改善箇所説明図

不具合発生箇所

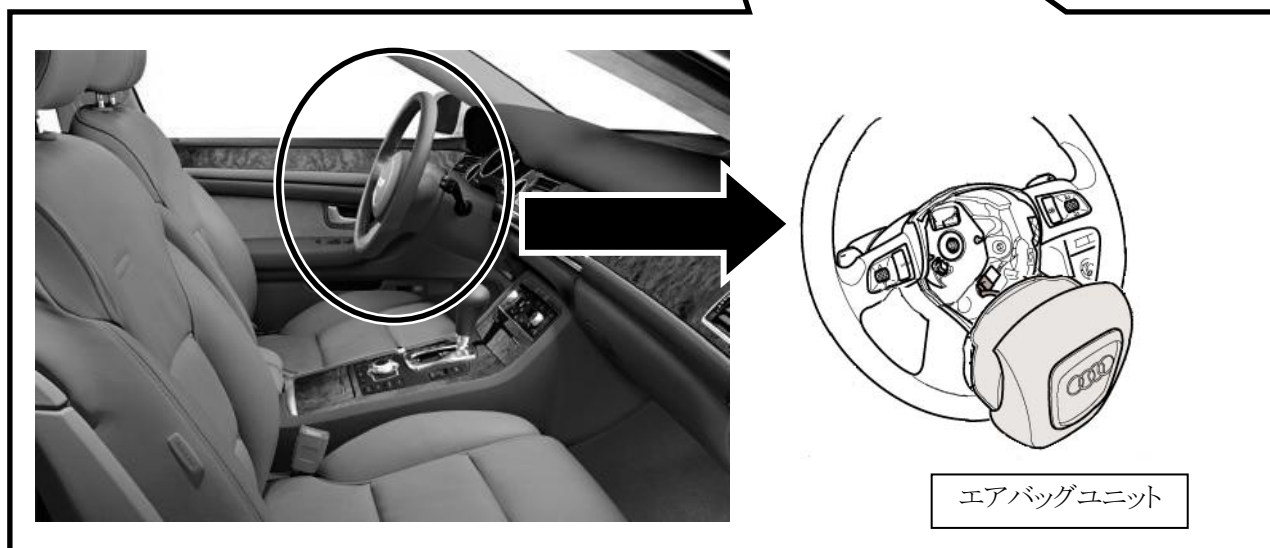
運転席エアバッグ装置の展開構造が不適切なため、展開の際にエアバッグがホーンパッドと干渉するものがある。そのため、エアバッグが損傷し、展開が不十分となり、最悪の場合、運転者に過度の傷害を与えるおそれがある。

全車両、運転席エアバッグユニットの部品番号を点検し、該当する部品番号のユニットについては、対策品と交換する。
